OBIEKT				
PARKING DLA SAMOCHODÓW OSOBOWYCH W MILÓWCE		Budowa parkingu "parkuj i jedź" w Milówce przy ul. Dworcowej		
NAZWA RYSUNKU		MIEJSCOWOŚĆ	SKALA	FORMAT
PRZEKRÓJ POPRZECZNY A-A		MILÓWKA	1:50	A3
INWESTOR		GMINA MILÓWKA, UL. JANA KAZIMIERZA 123, 34-360 MILÓWKA		
JEDNOSTKA PROJEKTOWA		PROJEKTOWAŁ		
NADZORY I PROJEKTY		mgr inż. Marek Mieszczak		
mgr inż. Marek Mieszczak		Uprawnienia do budowlanego do projektowania bez ograniczeń w specjalności drogowej.		
ul. Sienkiewicza 14 34-321 Łekawica		Nr ewid. SLK/1899/POD/07		
NIP 553-112-05-70

Wojewódzki Urząd Ochrony Zabytków w Katowicach, Delegatura w Bielsku-Białej w odpowiedzi na pismo z dnia 26.02.2021 r. (zarejestrowane w tut. urzędzie w dniu 02.03.2021 r.) w sprawie zaopiniowania projektu budowlanego pn. *Budowa parkingu „parkuj i jedź” w Miłowie przy ul. Dworcowej* sporządzonego w styczniu 2021 r. przez mgr. inż. Marka Mieszczaka, informuje co następuje:

Dotyczy: uzgodnienie budowy parkingu na działce nr 4080/1 – Milówka ul. Dworcowa.

RYS. NR 2 PLAN SYTUACYJNY SKALA 1:500

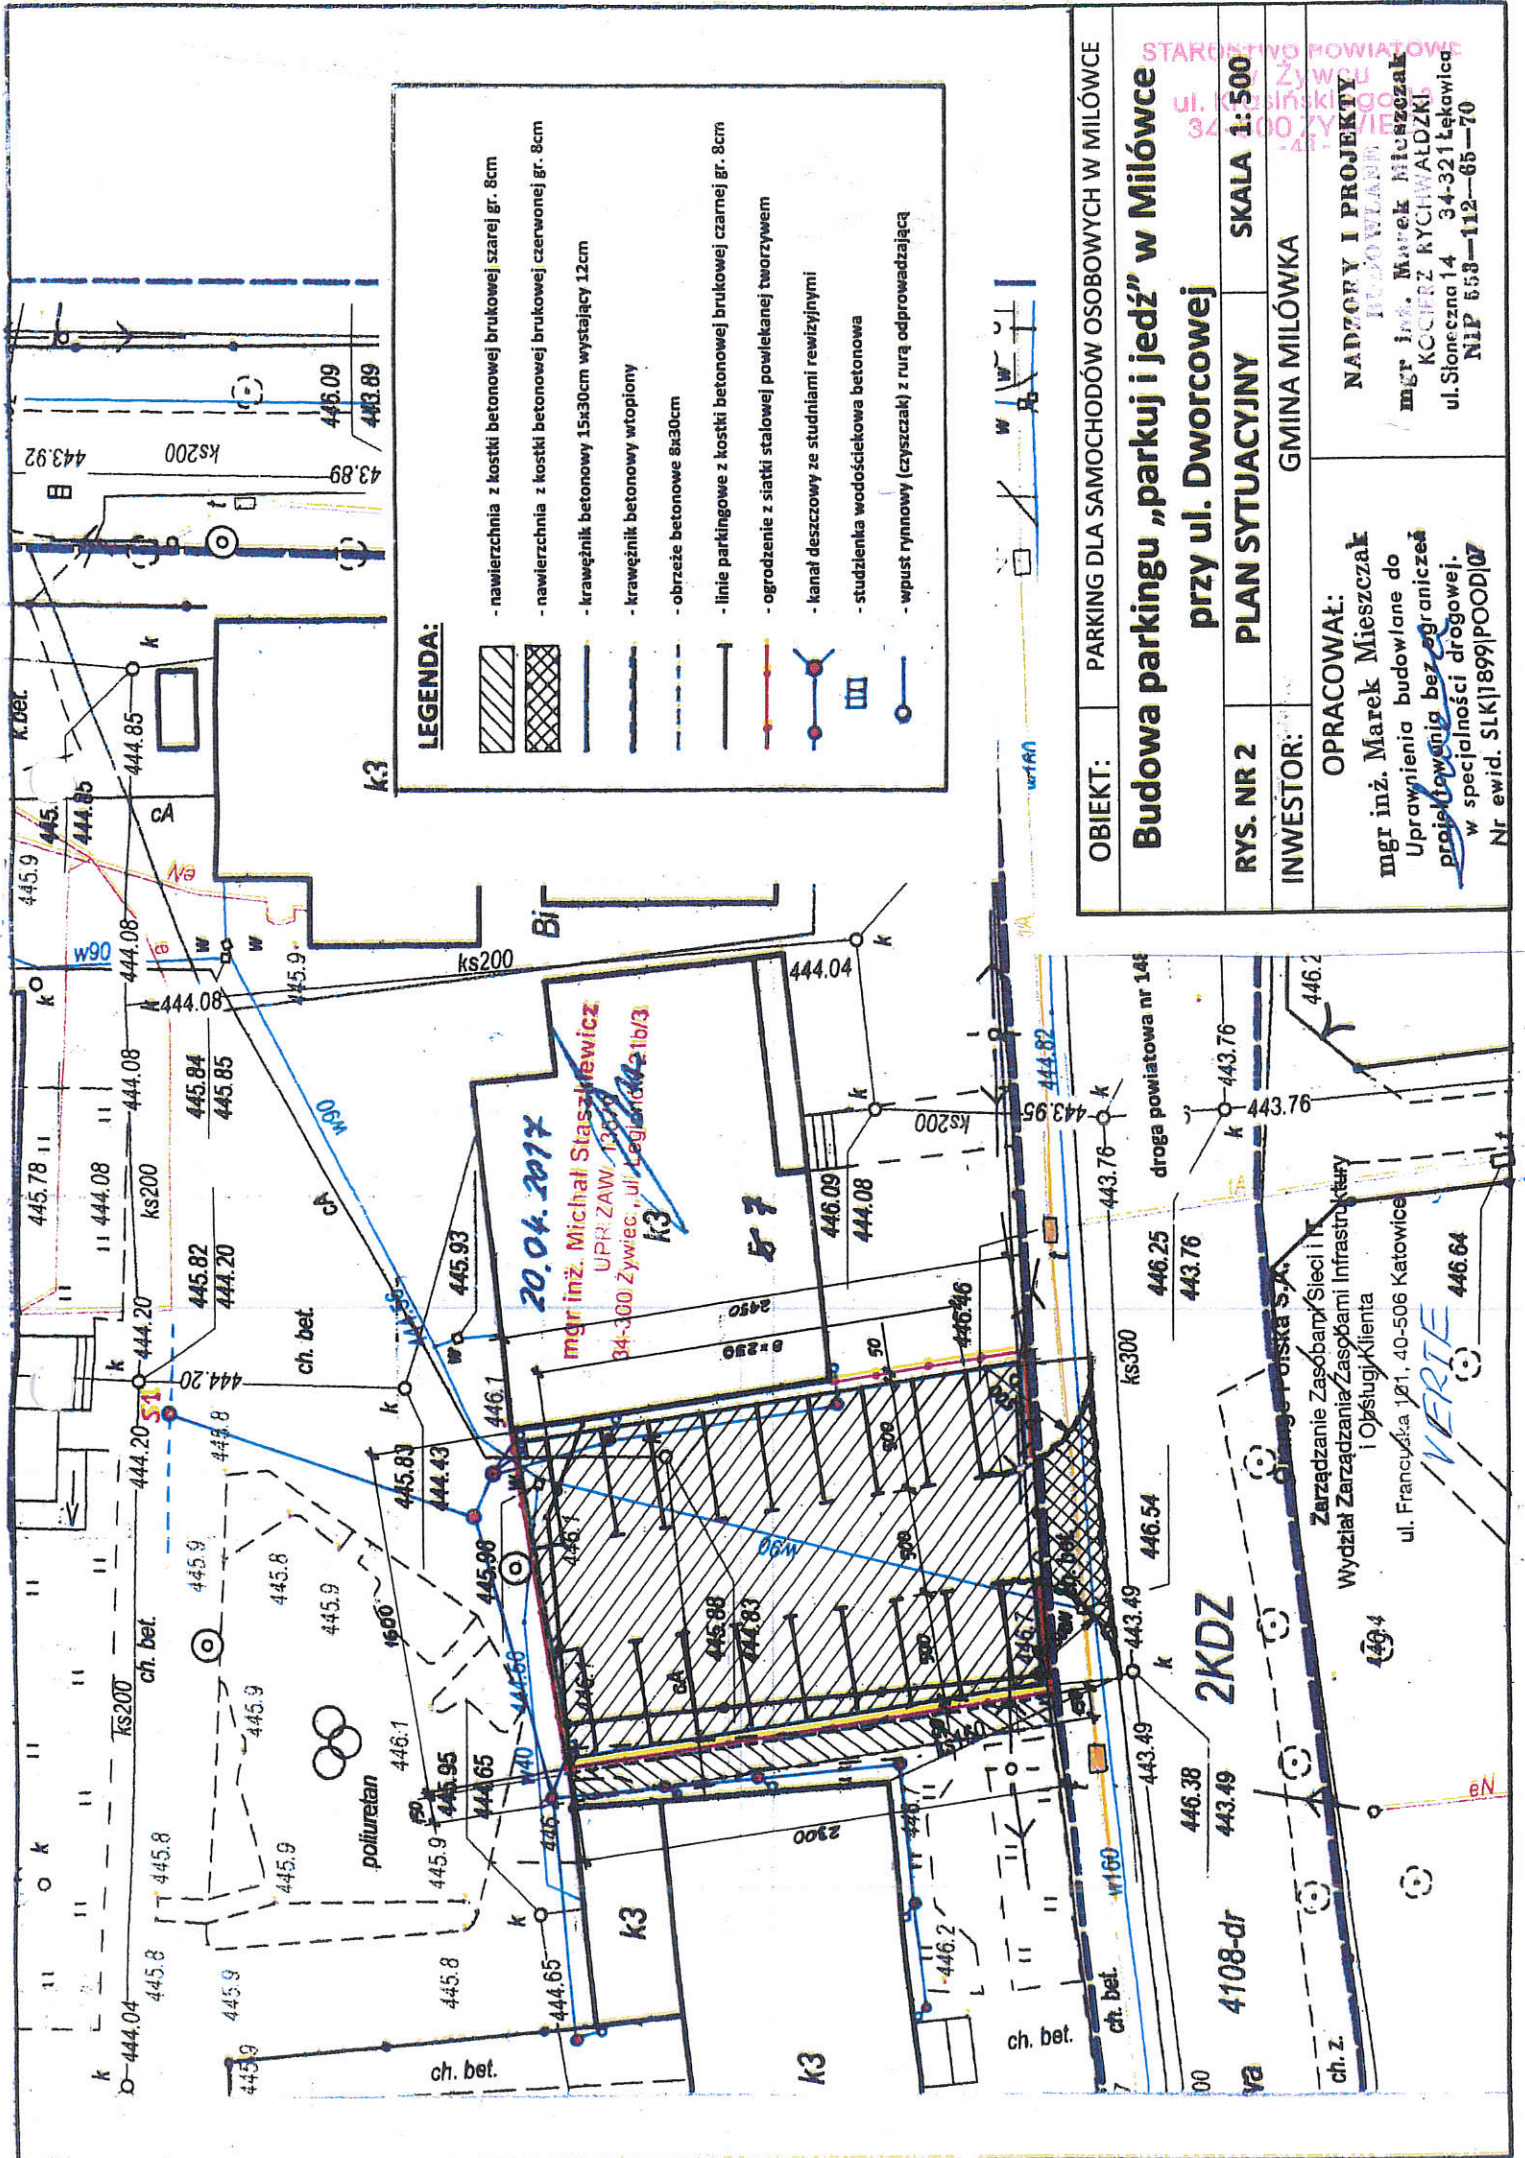
Nr uzgodnienia 53843/4912/20, dnia 14.12.2020
1. Przy skrzyżowaniach i zbliżeniach do 1m od osi istniejącej infrastruktury telekomunikacyjnej prace prowadzić ręcznie z zachowaniem szczególnej ostrożności zgodnie z obowiązującymi normami i przepisami techniczno-budowlanymi pod nadzorem właścicielskim przedstawiciela Orange Polska.

2. Przed planowanym rozpoczęciem robót należy wystąpić z wnioskiem o realizację nadzoru właścicielskiego wg zasad pracy na infrastrukturze Orange Polska podanych na stronie internetowej www.orange.pl/wniosek nadzor
